Urgente Avviso di Sicurezza

Cobalt™ e Crome™
Defibrillatori impiantabili (ICD) e

Disponibilità aggiornamento software che risolve una possibile anomalia di telemetria SmartSync

Applicazione software SmartSync™ Device Manager	Modelli dei dispositivi Cobalt™	Modelli dei dispositivi Crome™
CareLink SmartSync™ Device Manager applicazione software D00U005	Cobalt XT VR: DVPA2D1, DVPA2D4 Cobalt VR: DVPB3D1, DVPB3D4 Cobalt XT DR: DDPA2D1, DDPA2D4 Cobalt DR: DDPB3D1, DDPB3D4 Cobalt XT HF: DTPA2D4, DTPA2D1 Cobalt HF: DTPB2D4, DTPB2D1 Cobalt XT HF Quad: DTPA2QQ, DTPA2Q1 Cobalt HF Quad: DTPB2QQ, DTPB2Q1	Crome VR: DVPC3D1, DVPC3D4 Crome DR: DDP3D1, DDP3D4 Crome HF: DTPC2D4, DTPC2D1 Crome HF Quad: DTPC2QQ, DTPC2Q1

Come aggiornare l'applicazione software (App) SmartSync™ per il comportamento descritto nella comunicazione del 12 aprile 2022?

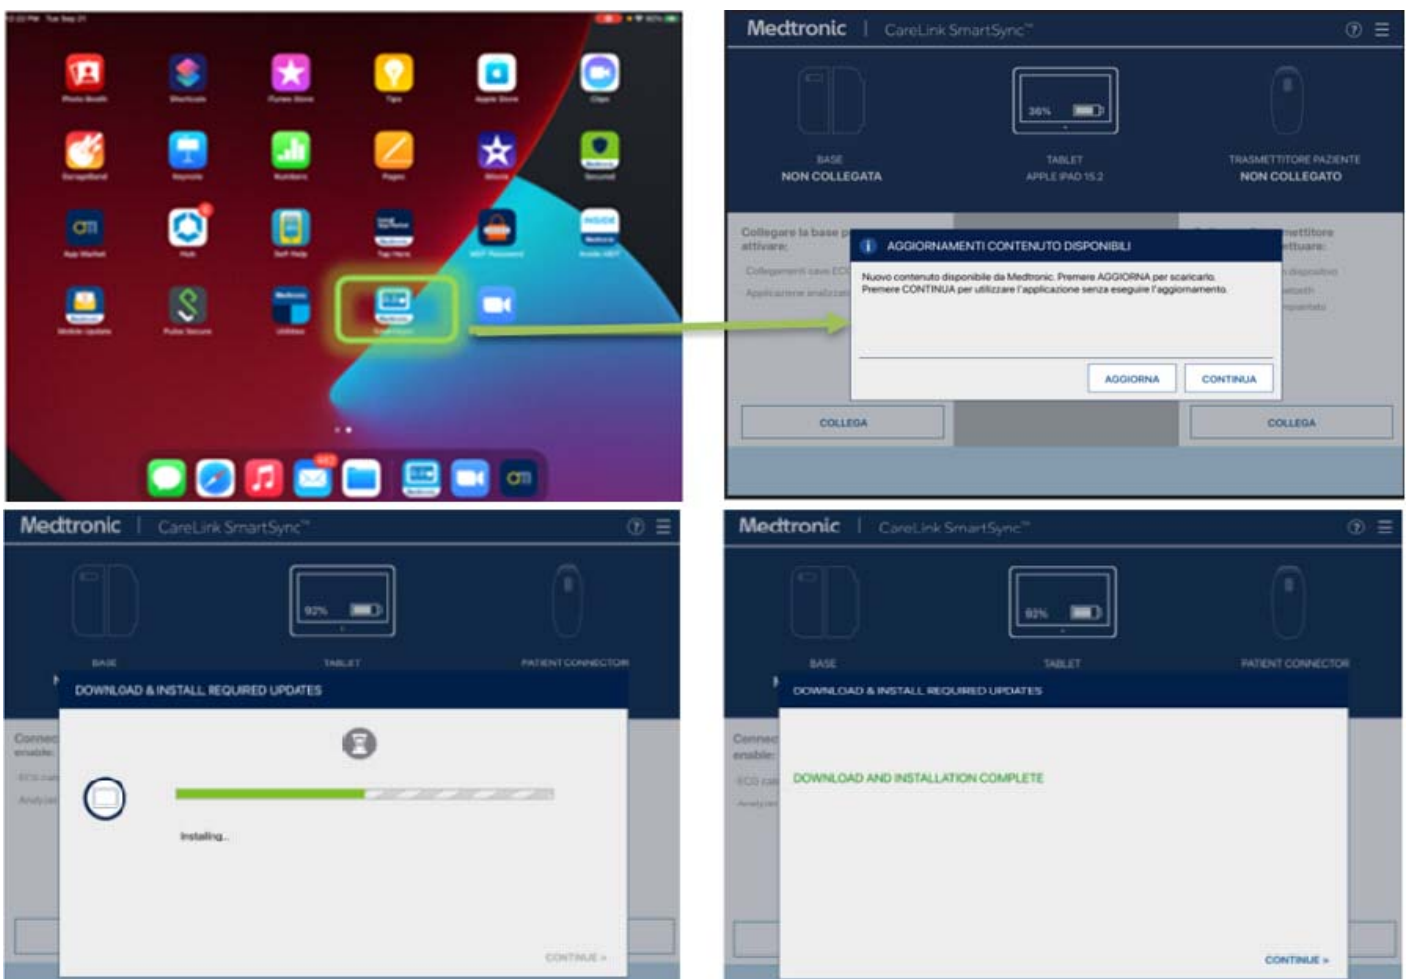
Ogni programmatore tablet può essere aggiornato alla versione più recente disponibile di tutte le applicazioni installate sul tablet stesso semplicemente collegandolo a internet e **verificando automaticamente** la presenza di aggiornamenti software disponibili avviando l'App SmartSync (vedi immagine sotto), oppure **verificando manualmente** se ci siano nuove versioni software disponibili selezionando la schermata "INFO software" e avviando "Verifica aggiornamenti". Se si necessita di assistenza rivolgersi al rappresentante Medtronic di zona o contattare il servizio di assistenza tecnico-applicativa Medtronic DIRECTO (tel. numero verde 800 209020 - fax 02 24138.235 - e-mail: directo.italia@medtronic.com).
